**NÁRODNÍ
PAMÁTKOVÝ
ÚSTAV**

Váš e-mail/ze dne: 5. 5. 2022
Naše čj.: NPÚ-310/37515/2022
Vyřizuje: Ing. arch. A. Krusová, CSc. /I. 262; Ing. arch. Zdenka Poliačiková/234653258;
Ing. Milena Andrade; Mgr. Pavla Popelářová
Spisový znak: 820.3.1.
Praha 17. 6. 2022

Praha, kraj Praha – ÚZEMNÍ PLÁN – návrh Územního plánu hl. m. Prahy (Metropolitní plán) a Vyhodnocení vlivů návrhu na udržitelný rozvoj území – veřejné projednání

Písemné vyjádření odborné organizace státní památkové péče podle § 32 zákona č. 20/1987 Sb., o státní památkové péči, ve znění pozdějších předpisů.

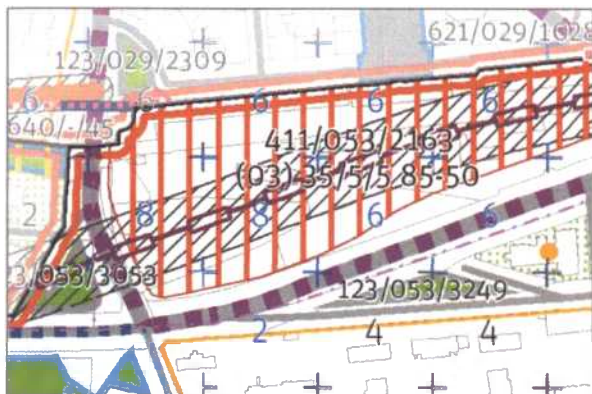
Ministerstvo kultury **nesouhlasí s navrženou výškou 2 RNP**, požadujeme její vyjmutí a výšku neuvádět, stejně tak jako to požadujeme u všech území plošné památkové ochrany (RP a PZ), viz naše připomínky k textové části Výroku 04/ Hlava III Regulace výšek.

Výšková regulace nad Morávkovým parkem 123/053/2945 bude vypuštěna.

Vyhodnocení – zpracováno.

VP – 2022 – 8 RNP

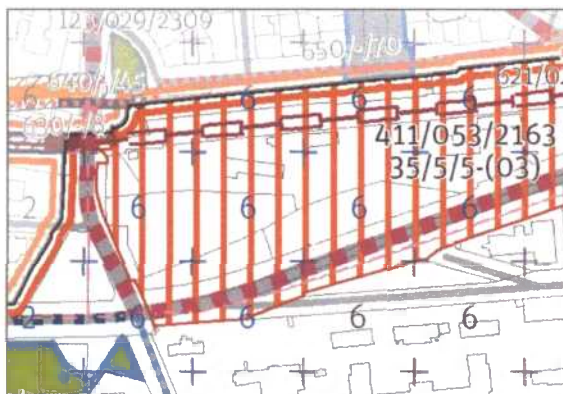
1. **zachovat rozmezí podlažnosti dle dokumentace ke SJ - t.j. 2 x RNP 6**, v těch čtvercích, ve kterých byla RNP navýšena oproti dokumentaci ke společnému jednání na 2 x RNP 8 (podél ulice Milady Horákové a Svatovítská),
2. do KLZ / 300 **zpracovat individuální regulativ: „Při křížení ulic Milady Horákové a Svatovítská neplatí čl. 103 (1) c)“**,
3. **doplnit soukromé zahrady** u vil v ulicích Na Baště sv. Jiří, Na baště sv. Ludmily, U Písecké brány, Tychonova, U letohrádku královny Anny a uvnitř bašty sv. Tomáše, u vil v bloku vymezeném ulicemi Milady Horákové, Badeniho a Na Špejcharu a další, dle stavu v území.

ad) Transformační plocha 411/064/2161, 411/064/2381

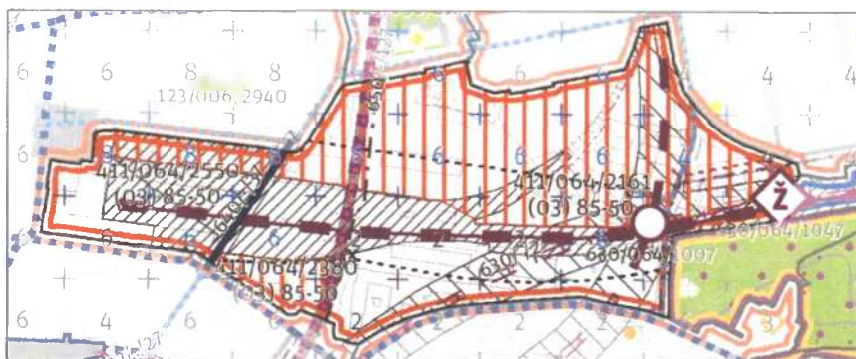
Ministerstvo kultury **nesouhlasí** s návrhem výškové regulace transformačních ploch 411/064/2161, 411/064/2381 a **požaduje** snížení navrhované výšky zástavby na max. 6 RNP.

118 / Čimice Z (04) O [S]

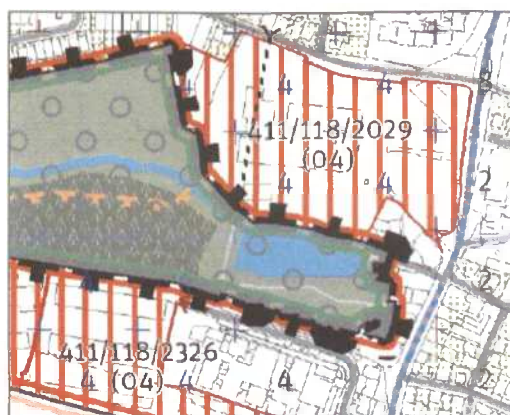
Dne 22. 6. a 28. 8. 2020: transformační plocha 411/072/2164 v lokalitě 072 / Smíchovské nádraží bude zmenšena tak, aby nezasahovala do památkové zóny Smíchov.

Vyhodnocení - zpracováno. Nově plocha označena **411/072/2499**.

▪ úprava hranice lokality 231 Vinoř v prostoru Vinořského zámku

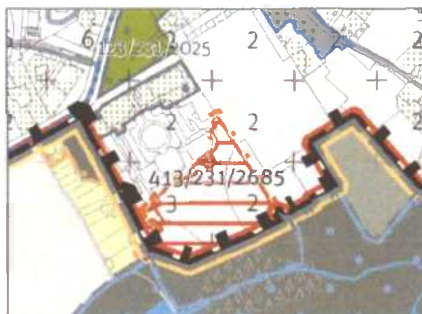
ad) Textová část odůvodnění – kapitola 5. (Soulad s požadavky ZPP a se stanovisky DO...popřípadě s výsledkem řešení rozporů..., str. 05-4):

▪ Výšková regulace v lokalitě 237 Ďáblice

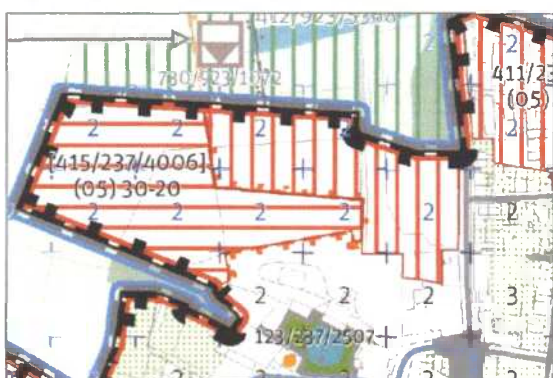
Dvě plochy výškové regulace na severní hraně jsou vymezeny s rozmezím podlažnosti 2 namísto nestanovení výškové regulace dle dohody (tyto dvě dotčené plochy výškové regulace nebyly vlastním předmětem dohodovacího jednání s MK, protože zde nebyla výšková regulace nastavena, toto území bylo původně vymezeno jako součást nezastavitelné produkční lokality 923 Chabry-Řáblice).

V místě byla na základě požadavku MČ vymezena nová rozvojová plocha. Podle metodiky MPP (koncepte výškové regulace) je výšková regulace stanovena pro celé zastavitelné území. Vymezení nových ploch výškové regulace je tedy vyvolaná úprava rozšířením zastavitelného území.
